FICHE D'INFORMATION AUX CANDIDATS N° 14

AVIS N° 22_1249

**Travaux de construction du Groupe Scolaire Jolie-Manon et du parc attenant - Rue
Loubon 13003 Marseille - Relance des lots 1, 3 et 4**

RÉPONSES SUITE A DES DEMANDES D'INFORMATIONS

Synoptique de coupes

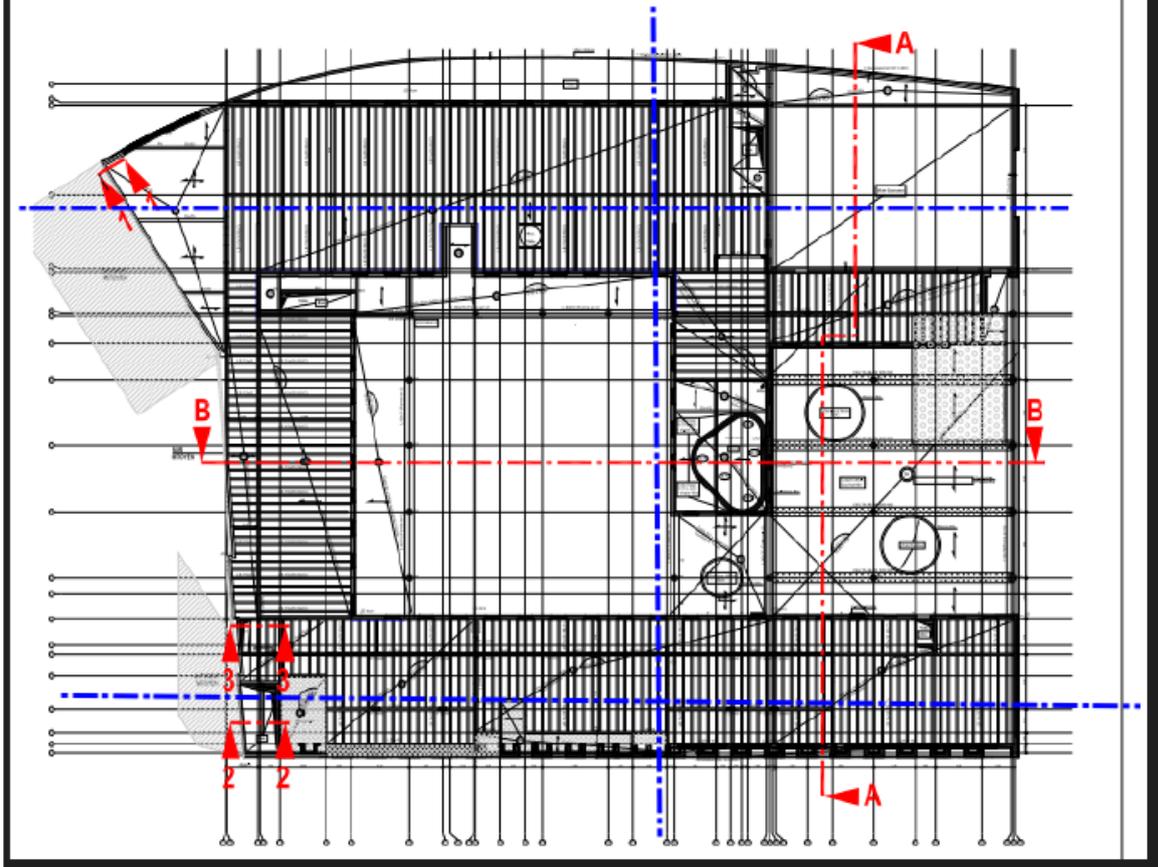
Le dossier de consultation ne permet pas de comprendre la conception structurelle dans sa totalité.

A défaut de nous envoyer la maquette structure, pouvez-vous en extraire les coupes repérées en bleues sur le croquis ci-dessous.

Le dossier comprend l'ensemble des coupes, plans architecturaux et techniques nécessaires à la bonne compréhension du projet.
